**PROGRAMMA GENERALE DI GESTIONE DEI SEDIMENTI -  
STRALCIO TORRENTE ORCO NEL TRATTO TRA CUORGNE'  
E CHIVASSO - PRIMO PROGRAMMA OPERATIVO -  
2° LOTTO - 2° STRALCIO  
COMUNE DI RIVAROLO**

**PROGETTO ESECUTIVO**

**RELAZIONE IDROLOGICO - IDRAULICA  
E SPECIALISTICA**

## ATTIVITÀ DI SUPPORTO TECNICO SCIENTIFICO ALLA PROGETTAZIONE DEFINITIVA DI OPERE DI GESTIONE DEI SEDIMENTI DEL TORRENTE ORCO

Figura 3.2: Evoluzione morfologica in prossimità dell'intervento 2-A12. In alto è riportata l'ortofoto relativa al rilievo del 2019. In basso l'immagine satellitare (Sentinel 2) acquisita il 31 Gennaio 2021.

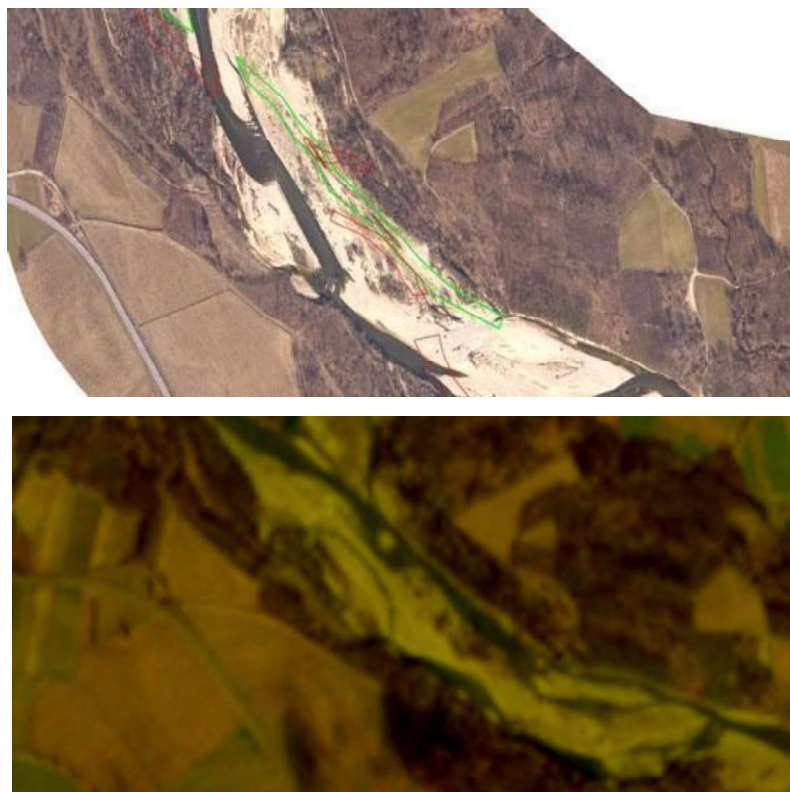
- In merito all'intervento 2-A1<sub>2</sub>, nelle raccomandazioni da parte di Regione Piemonte, si suggeriva di ponderare con attenzione tale opera al fine di evitare “la formazione di un prevalente monocorsuale”. La scelta di questo intervento si basava su simulazioni idrodinamiche, che già suggerivano la presenza di tale filone per portate non ordinarie. Come si evince dalla figura 3.2, anche in questo

caso il fiume ha spontaneamente anticipato quanto previsto dall'intervento, che risulta quindi non più necessario.

RISPOSTA: Come riportato nel Capitolo 3, gli interventi 2-A1<sub>1</sub> e 2-A1<sub>2</sub> non sono più realizzabili, a causa delle mutate condizioni planimetriche dell'alveo dovute ai recenti eventi alluvionali.

Figura 3.3: Intervento 7-A1<sub>3</sub>, variante suggerita da Regione Piemonte (in giallo) ed intervento 7-A1<sub>4</sub>

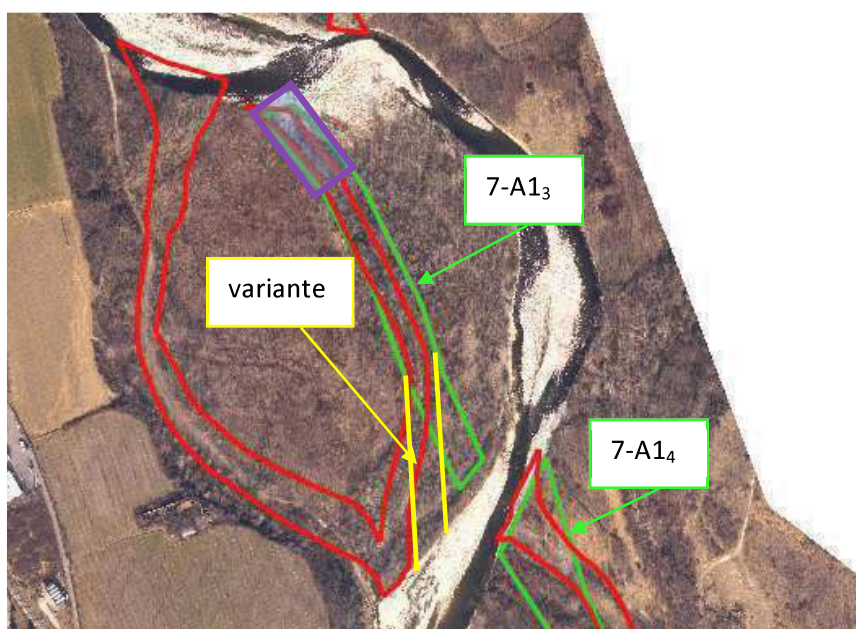
- La progettazione dell'intervento 7-A1<sub>3</sub>, come previsto nel progetto di Fattibilità Tecnico Economica, era strettamente legata a quella dell'intervento posto a valle (7-A1<sub>4</sub>), che volutamente presentava un imbocco posizionato in linea d'asse con la restituzione del 7-A1<sub>3</sub> (si veda figura 3.3). Lo scopo di tale assetto era quello di assicurare che, per portate con tempi di ritorno superiori ai 2 anni, la corrente del canale principale venisse volutamente intercettata lateralmente dalla re-immissione in sponda destra del canale 7-A1<sub>3</sub> favorendo così un parziale deflusso laterale in sponda sinistra nel 7-A1<sub>4</sub>. I due interventi erano quindi stati progettati per consentire una (moderata) connessione idraulica che disturbasse il filone principale e favorisse lo scolmo in sponda sinistra nel canale 7-A1<sub>4</sub>.

Eliminando la realizzazione di quest'ultimo (ottemperando alle raccomandazioni di Regione Piemonte, si veda punto precedente), cade anche la necessità di realizzare anche il canale 7-A1<sub>3</sub>. Tale realizzazione non è neanche giustificata nella variante suggerita da Regione Piemonte che prevede un re-immissione leggermente più a valle con un angolo di incidenza meno marcato (si veda il tratto riportato in giallo in figura 3.3), “allo scopo di escludere eccessive pressioni sul canale attivo provocando nel tempo un condizionamento indesiderato nell'evoluzione dello stesso”. Le simulazioni idrodinamiche riportate nel Capitolo 5 suggeriscono infatti che, anche in questo nuovo assetto, il canale 7-A1<sub>3</sub> risulta di *per sé* inefficace a ridurre la batimetria e/o il campo di moto nell'asta principale in. A tali considerazioni si aggiungono le raccomandazioni riportate nella relazione dello studio STA Engineering s.r.l. dello studio di fattibilità ambientale (Tav. A03), dove si consiglia di ridurre al minimo lo sfalcio della vegetazione all'interno della barra fluviale.

In sintesi, per le motivazioni sopra riportate, suggeriamo di evitare la realizzazione del canale 7-A1<sub>3</sub>, salvo l'asportazione di materiale grossolano nel tratto iniziale evidenziato dal rettangolo viola in figura 3.3, al fine di fornire sedimento utile per il ripascimento del tratto 7-A1<sub>1</sub>.

RISPOSTA: Come riportato in dettaglio nel capitolo 3, a seguito dell'eliminazione dell'intervento 7-A1<sub>4</sub>, l'intervento 7-A1<sub>3</sub> non risulta più necessario, salvo la possibilità di prelevare del materiale grossolano nel tratto iniziale dello stesso, da poter utilizzare per il ripascimento in 7-A1<sub>1</sub>.

Figura 5.3: Particolare di confronto sulle velocità, riportate in m/s, per lo scenario B con  $Q_{\max}=Q_{20}$ . Caso pre-intervento (sx). Caso post-intervento (dx).

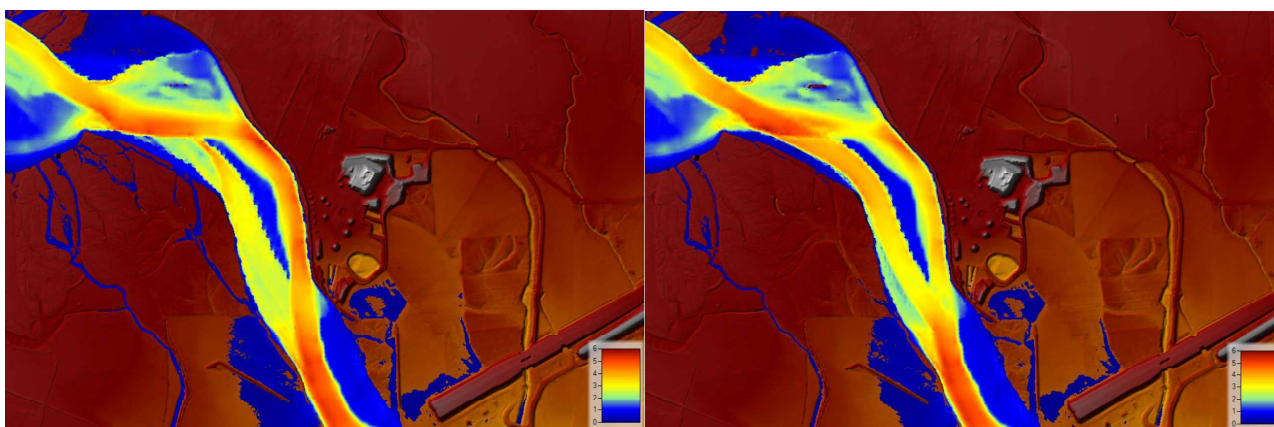
*situazione. E' più probabile, invece, che si creino delle erosioni localizzate, rispostando nuovamente, anche in maniera più pronunciata, la corrente in sponda sinistra;*

RISPOSTA: A seguito della raccomandazione di Regione Piemonte e delle mutate condizioni plano-altimetriche successive alla piena del 2-3 ottobre 2020, l'intervento 2-A4<sub>2</sub> è stato oggetto di ulteriori approfondimenti e rivalutazioni. I dettagli sono riportati nel Capitolo 5 della presente relazione. In sintesi, al fine di garantire un efficace azione in termini di riduzione della pressione erosiva in sponda sinistra, la soglia di monte del canale è stata posizionata ad una quota pari a 186.8 m s.l.m. Tale quota consente l'attivazione del canale con una portata pari a circa 70 m<sup>3</sup>/s, ovvero la portata che viene superata in media 15 gg all'anno. Con tale assetto, si è verificato che le velocità di picco in sponda sinistra si subiscono una riduzione fino al 22% con la Q<sub>20</sub> e 14% con la Q<sub>200</sub>, comportando una notevole riduzione anche sull'erosioni localizzate in prossimità della sponda (si vedano inoltre figure 5.3 e 5.4 della presente relazione).

**Figura 8.1: Immagine satellitare recente del tratto a valle salto del meandro avvenuto in Ottobre 2019 (Comune di San Benigno)**

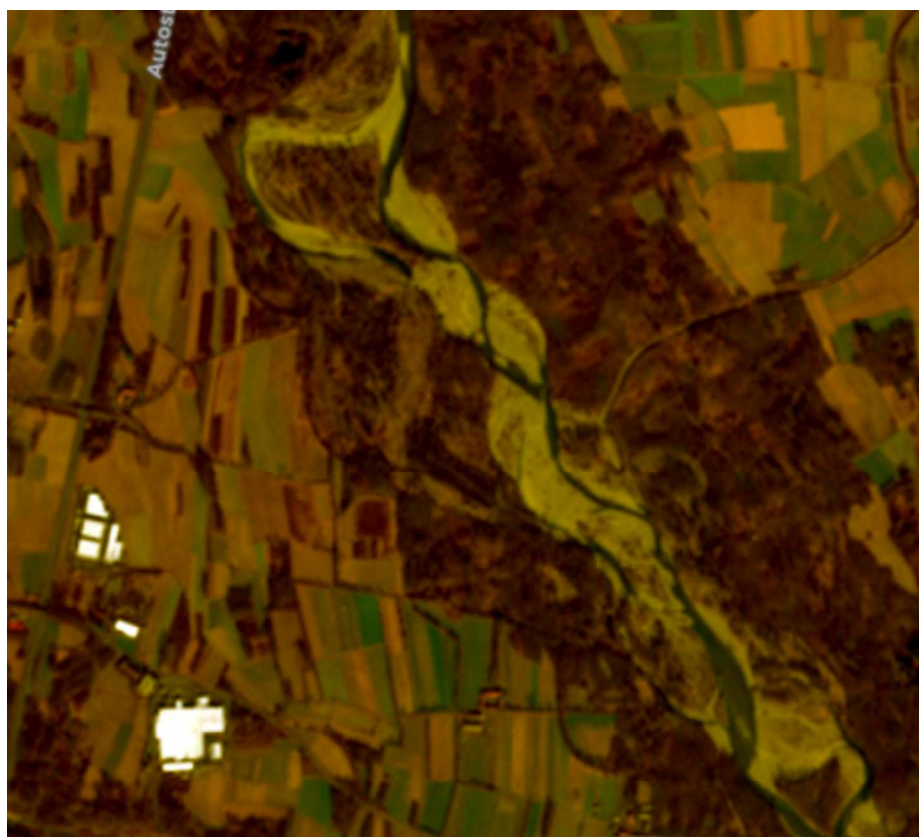
RISPOSTA: Come si può osservare dalla Figura 8.1 il tratto di fiume che si trova a valle del taglio di meandro ha subito un processo di meandrizazione, con conseguente riduzione della sinuosità. E' bene notare che, da un confronto tra le planimetrie, si evince che alcune anse del nuovo tratto di fiume hanno subito una migrazione spondale dell'ordine di 100 m

Un tale processo di meandricizzazione inoltre comporta la migrazione delle nuove anse verso valle, con la conseguente rettificazione del tratto di monte (che pare invece meno dinamico). Il risultato è quindi un allontanamento del canale principale dal vecchio meandro. L'opera di ripascimento ivi prevista al fine di proteggere la sponda nel caso di riattivazione temporanea durante le piene maggiori è quindi da ritenersi non prioritario, dal momento che tale riattivazione risulta oramai improbabile.

**Figura 8.2**

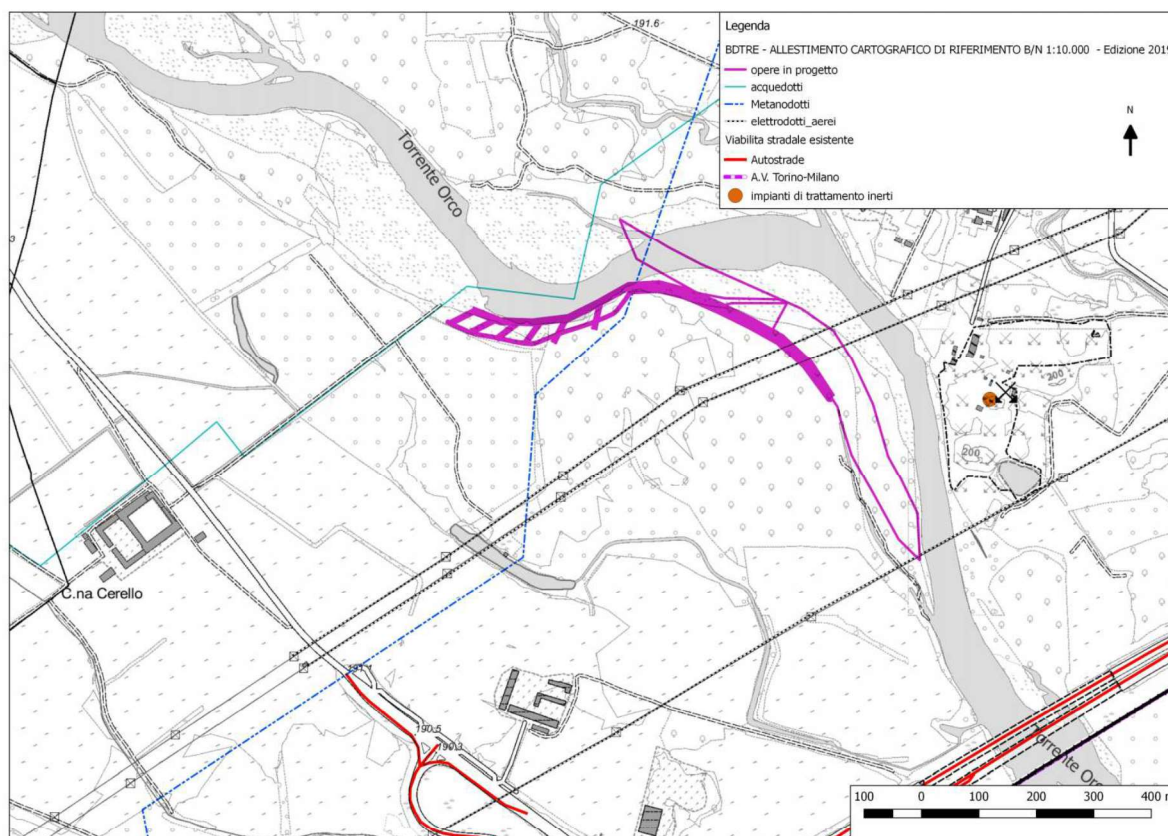
RISPOSTA: Nell'ambito dell'area d'intervento del lotto 1 (Chivasso) si riconoscono una serie di potenziali interferenze, come rappresentato nella figura seguente.

- Impianto trattamento inerti posto a SE di località Pratoregio, sul terrazzo in sponda sinistra del T. Orco; (cfr. sezz. 12, 13, 14 15 intervento D pro parte Tav. B.06 Planimetria di progetto); la realizzazione di un canale in destra orografica alleggerisce appunto l'attività erosiva in sinistra.

**Figura 8.3**

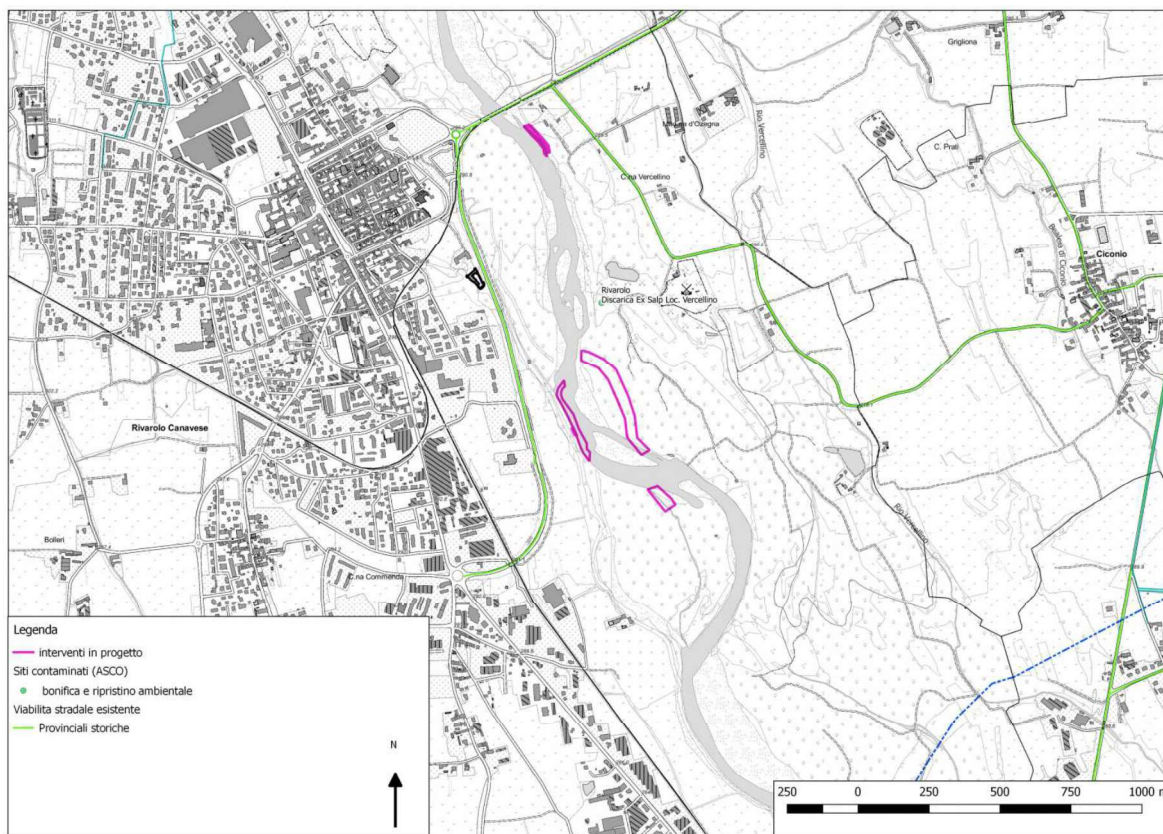
*Nell'ambito dell'area d'intervento del lotto 2 (Rivarolo C.se) si riconoscono una serie di potenziali interferenze come rappresentato nella figura successiva.*

- Discarica ex SALP Loc. Vercellino oggi dismessa: tutti i canali sono ubicati a valle del sito della discarica.
